Von: Klaus Petersen <pe@ppp-architekten.de>
Gesendet: Dienstag, 23. November 2021 17:18
An: Lehmann, Bernd; Roth, Martin; Schreiter, Daniel
Cc: Marco Sperling
Betreff: FW: Sanierung Rathaus Siegburg - PV

anliegend erhalten Sie die Zustimmung von Herrn Prof. Busmann zur Anordnung der PV-Module auf Bauteil C.

wie telefonisch vereinbart, fasse ich unsere Abstimmung zur Anordnung von Photovoltaik-Modulen auf dem Dach von Bauteil C nochmal zusammen:

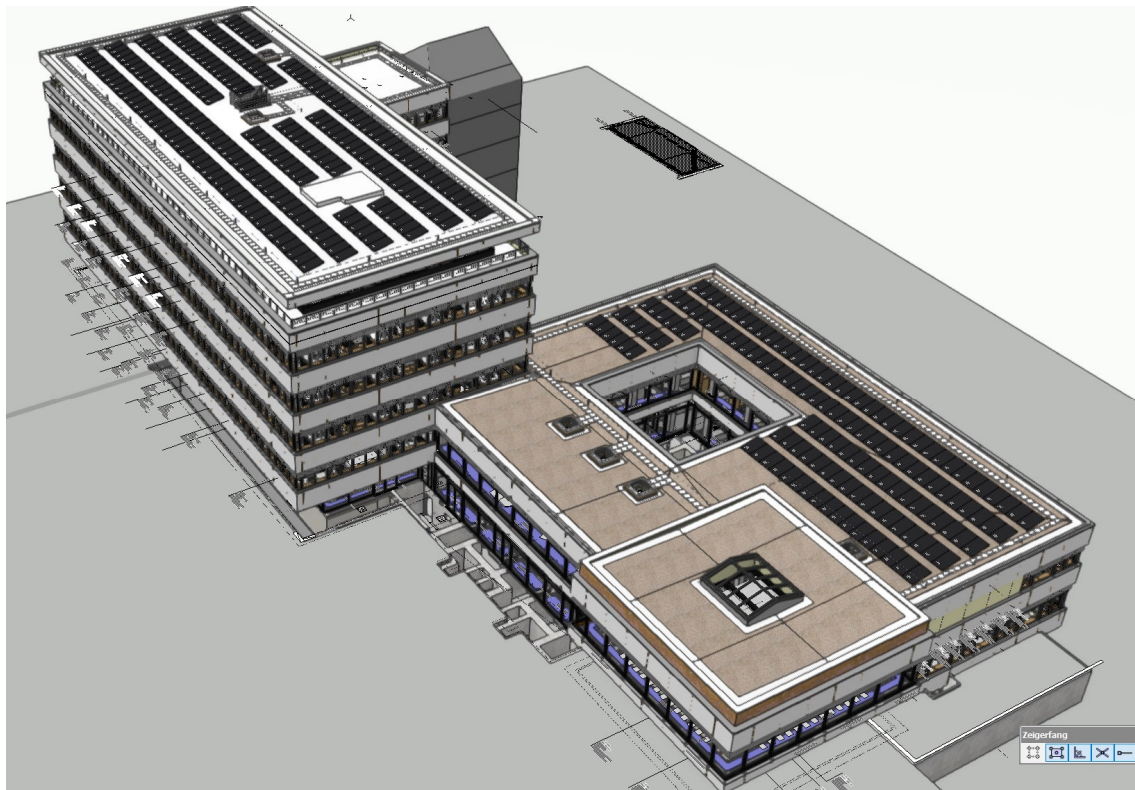
- Auch wenn PV-Module auf dem Dach von Bauteil C wegen der Aufsicht aus dem Bürotrakt gestalterisch nicht unproblematisch sind, können Sie aus Gründen des Klimaschutzes und der regenerativen Energiegewinnung zustimmen.
- Die PV-Module sollten sich an der Geometrie des Saalbaus orientieren, wie in der isometrischen Zeichnung dargestellt.
- Die Neigung der PV-Module ist so flach, dass sie nicht vom Nogerter Platz aus sichtbar sind.

ich stimme dem zu . Reicht das so oder muss ich es ausdrucken mit Original Unterschrift?

Sicht die besprochen !
